Piano di Recupero dell'area industriale IN.TE.CH. in Via di  
Castelnuovo, 4/A

**Integrazioni indagine di fattibilità geologica riferite alle osservazioni  
dell'Ufficio del Genio Civile di Prato**

**(Deposito n.09/14 - Piano Attuativo 317/13)**

### planimetria per il computo della superficie impermeabile allo stato attuale

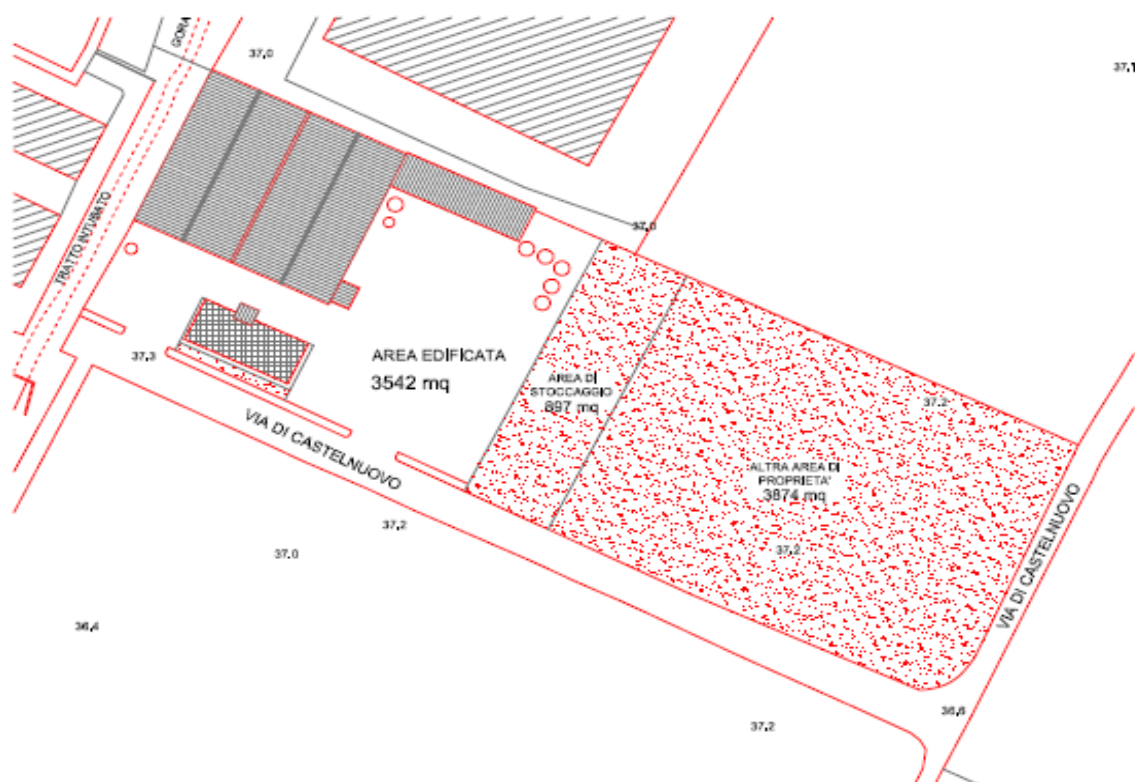
### **1) Ricalcolo delle superfici impermeabili e dimensionamento bacino di accumulo in considerazione delle superfici in cessione al Comune**

Allo stato attuale dell'area oggetto del PdR le superfici impermeabilizzate dagli edifici e dai piazzali di manovra e di stoccaggio asfaltati sono pari a 3.542 mq

Dallo tabella riportata la superficie impermeabile totale del nuovo progetto si estende per 5.217 mq comprendendo sia le superfici coperte dagli edifici gli edifici che tutte le altre aree pavimentate (strade, parcheggi, piazzali, ecc.) oltre ai 159 mq dei 265 mq di superficie in cessione al Comune per un totale di superficie impermeabile pari a 5.376 mq. La superficie semipermeabile si estende, invece, per 878 mq. complessivi.

Rispetto alle condizioni attuali l'aumento della superficie impermeabile prodotto dal PdR proposto è così calcolato:

$$5.376 + 439 - 3.542 = 2.273 \text{ mq}$$

In queste condizioni e visto l'articolo 68 delle NTA del PS occorre mitigare gli effetti negativi della nuova impermeabilizzazione sul deflusso delle acque meteoriche intercettate sia dalle coperture degli edifici che delle aree asfaltate mediante l'adozione di impianti per lo stoccaggio temporaneo delle acque meteoriche dilavanti. Poichè ai sensi dello stesso art.68, comma 2, è da considerare un'altezza d'acqua pari a 90 mm. di pioggia per ogni metro quadro di superficie impermeabile (secondo le più recenti Linee Segnalatrici di Possibilità Pluviometrica per un Tr duecentennale si avrebbe un'altezza d'acqua pari a 74,43 mm per una pioggia oraria), la volumetria complessiva delle acque meteoriche da stoccare temporaneamente sarà pari a:

$$2.273 \times 0,09 = 205 \text{ mc}$$

Lo stoccaggio delle acque potrà essere realizzato sia con impianti tecnologici quali vasche interrate sia sfruttando le aree verdi permeabili disponibili che nella versione del nuovo progetto assommano a 2.102 mq. In quest'ultimo caso sarà sufficiente operare un ribassamento del piano di campagna di 50 cm. per una superficie di 410 mq per ottenere la compensazione necessaria a mantenere in pareggio il bilancio del deflusso idrico dell'area, senza aggravio del carico idraulico nelle aree circostanti.

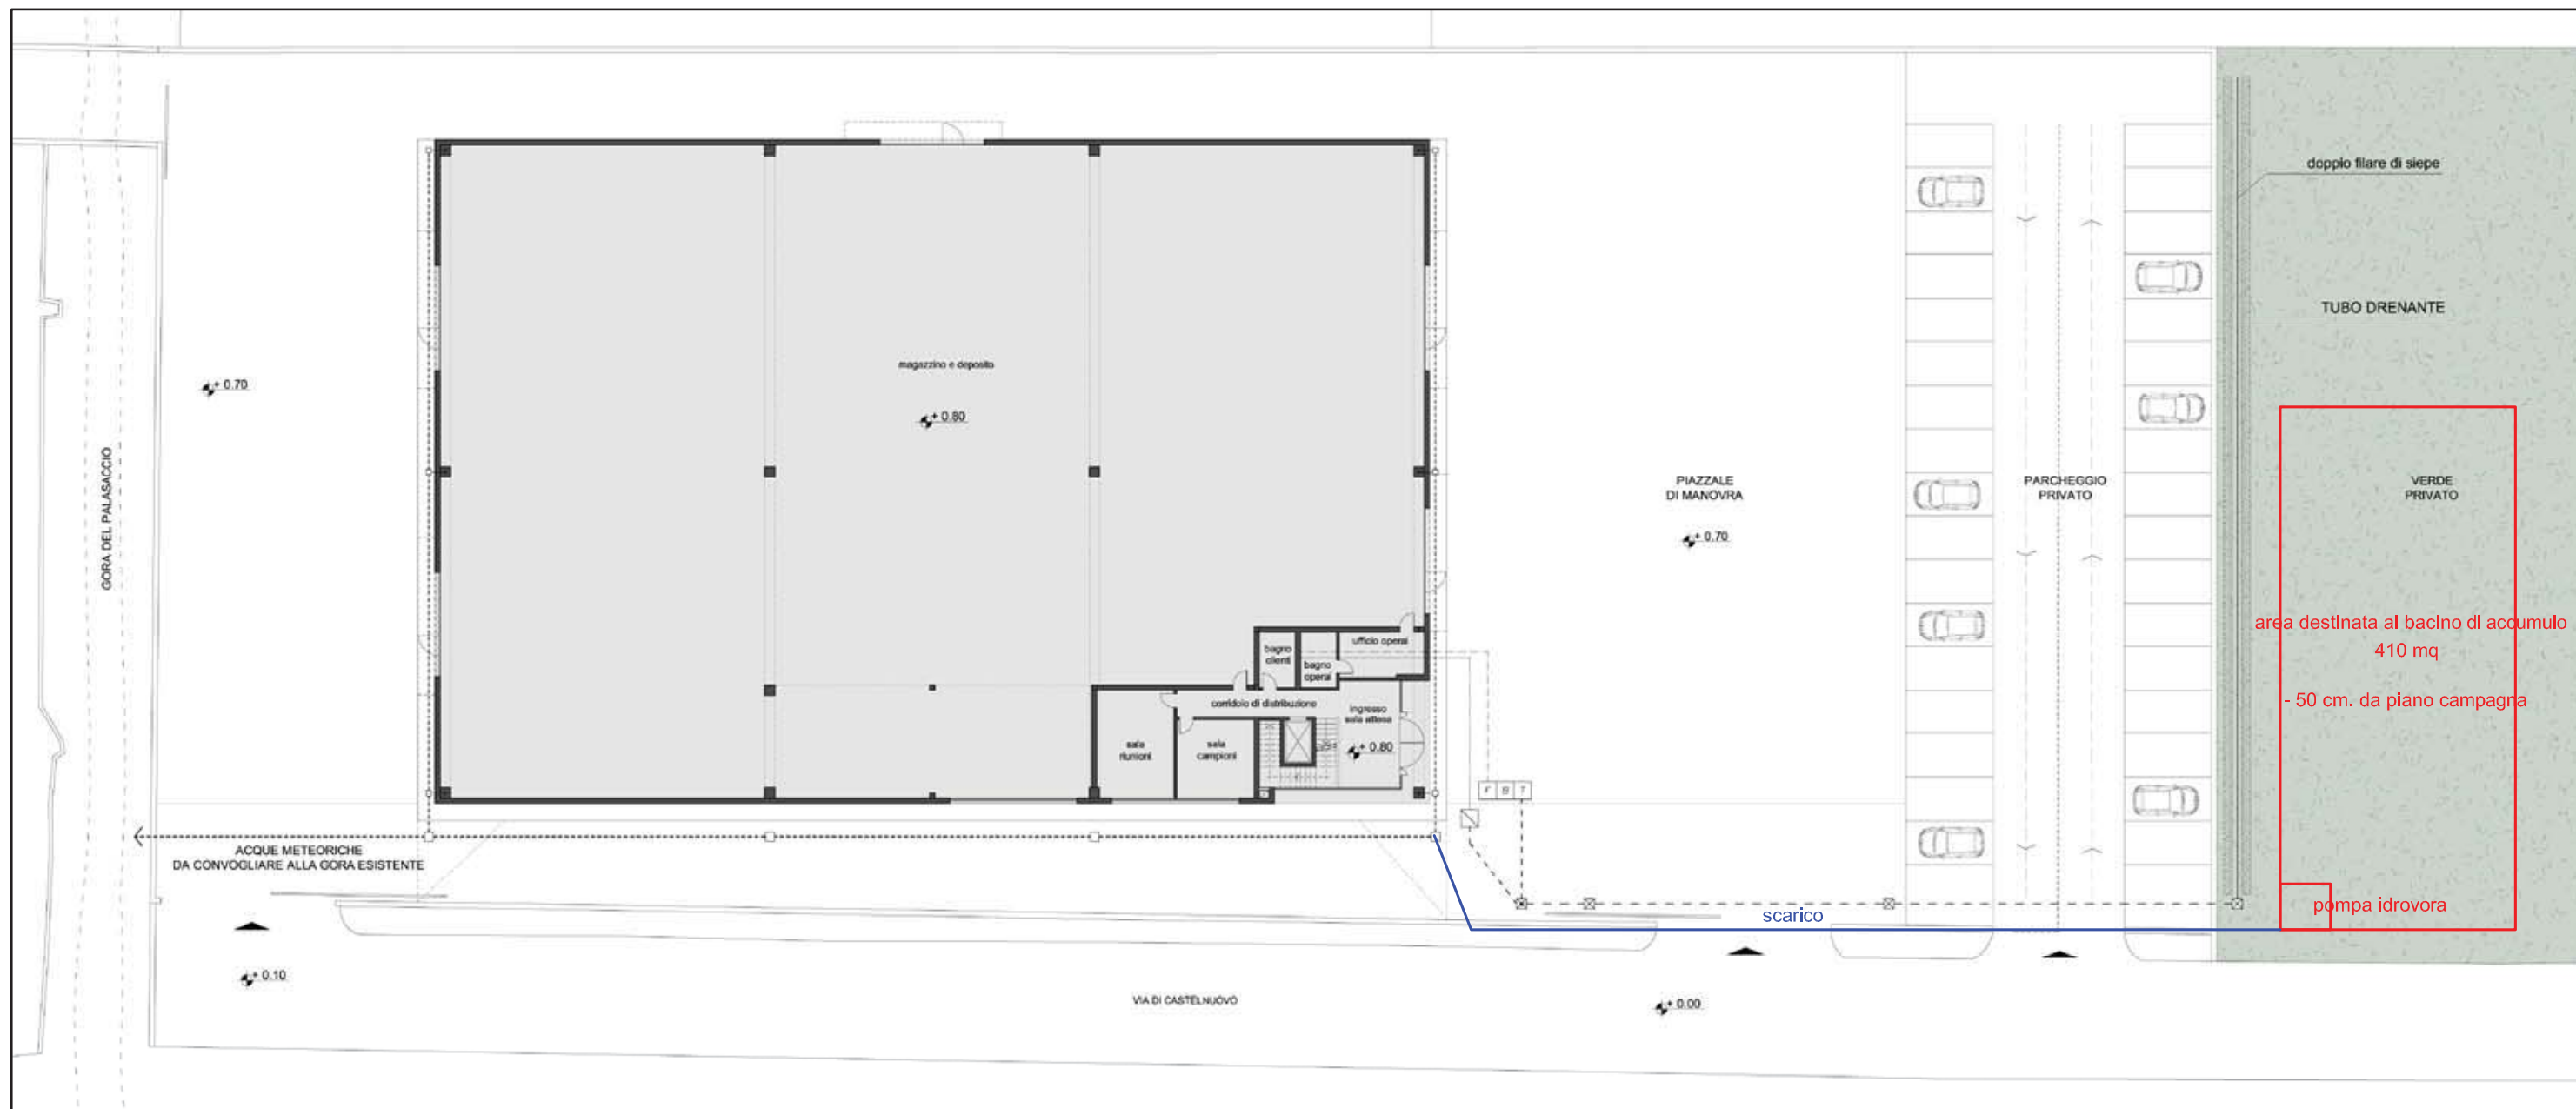
#### **4) fenomeni di dissesto dell'edificio esistente**

Dalla breve sintesi dei fatti occorsi si evince che i dissesti verificatisi sul fabbricato il cui muro perimetrale costituisce anche argine della gora del Palasaccio possono essere stati creati a seguito di un cedimento fondale dovuto agli scavi e alle manomissioni della gora nell'ambito dei lavori di adeguamento della sezione che evidentemente hanno prodotto una variazione improvvisa dello stato tensionale del terreno di fondazione (si ricorda che il fabbricato è lì da più di quarant'anni al tempo dei lavori).

Con la nuova versione del PdR l'edificio nuovo verrà ricostruito non solo alla debita distanza dei 10 metri dall'argine della gora ma verrà "allineato" all'edificio Fedora Filati, posto poco più a monte dell'area IN.TE.CH., in modo da attestare il nuovo muro perimetrale a una distanza di 15,60 metri dalla gora (vedi Appendice 3).

In considerazione del fatto che i lavori sulla gora che sono consistiti, essenzialmente, nel posizionamento di uno scatolare di cemento chiuso, sono ormai conclusi da anni e che il nuovo fabbricato sorgerà a oltre quindici metri di distanza si ritiene corretta la valutazione della fattibilità geologica espressa nello studio di fattibilità di supporto al PdR.
